EN 14679:2005/AC

Execution of special geotechnical works - Deep mixing

Corrigendum to EN 14679: 2005

Figure B.6 – Flow of Japanese design procedure for block type stabilisation [9]

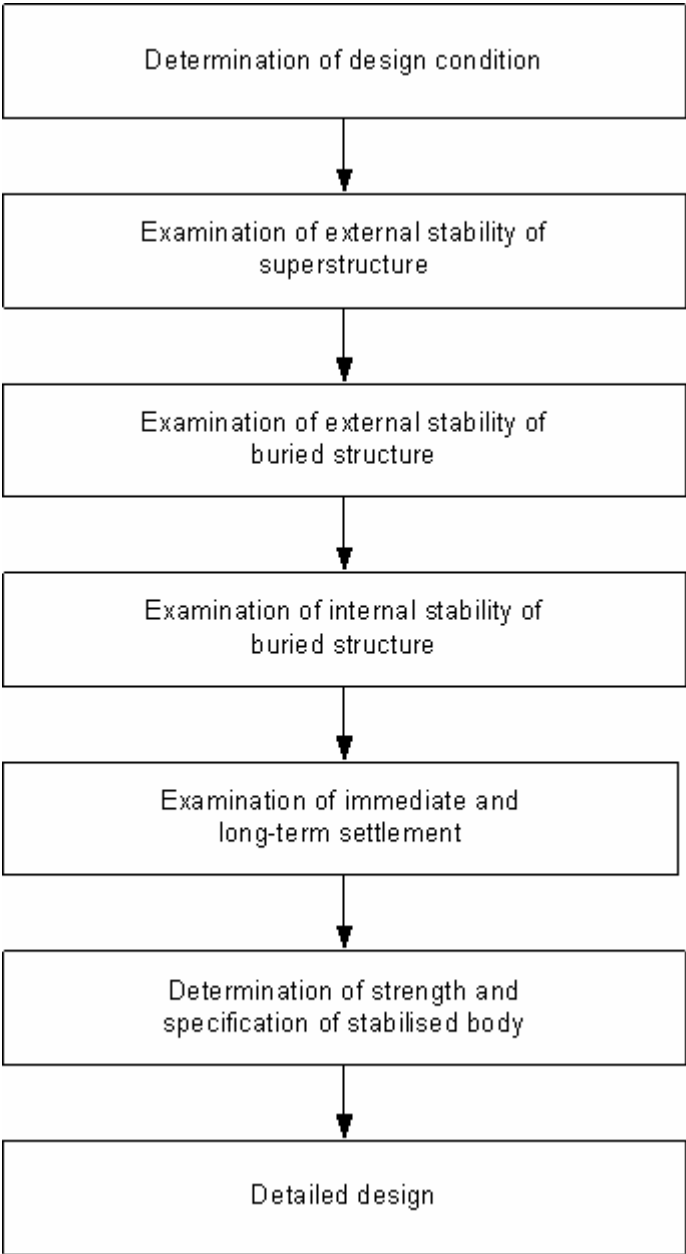
The Figure B.6 (which looks like Figure A.6) shall be replace by the Figure B;6 see hereafter)

Bild B.6 — Ablaufdiagramm des japanischen Planungsschemas für die blockartige Stabilisierung [9]

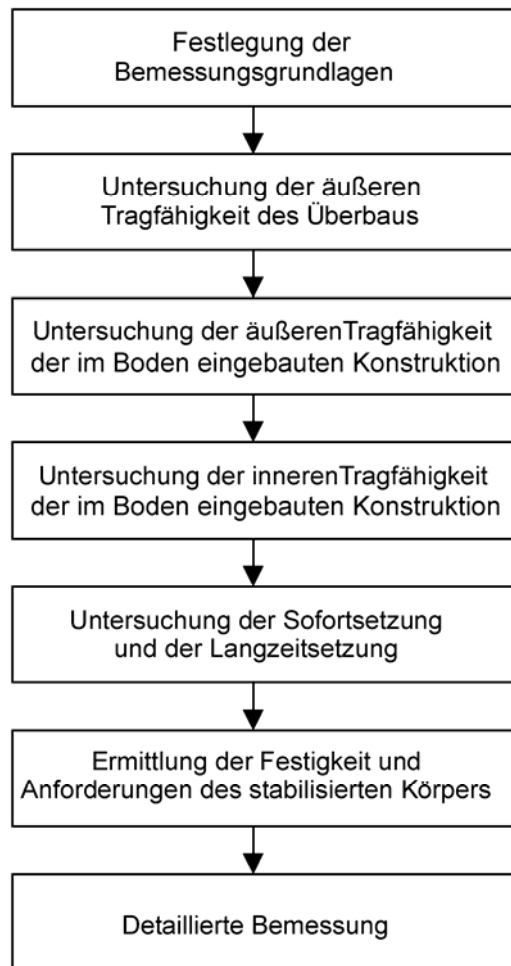
Bild B.6 (das wie Bild A.6 aussieht) ist durch das richtige Bild B.6 zu ersetzen, siehe unten.
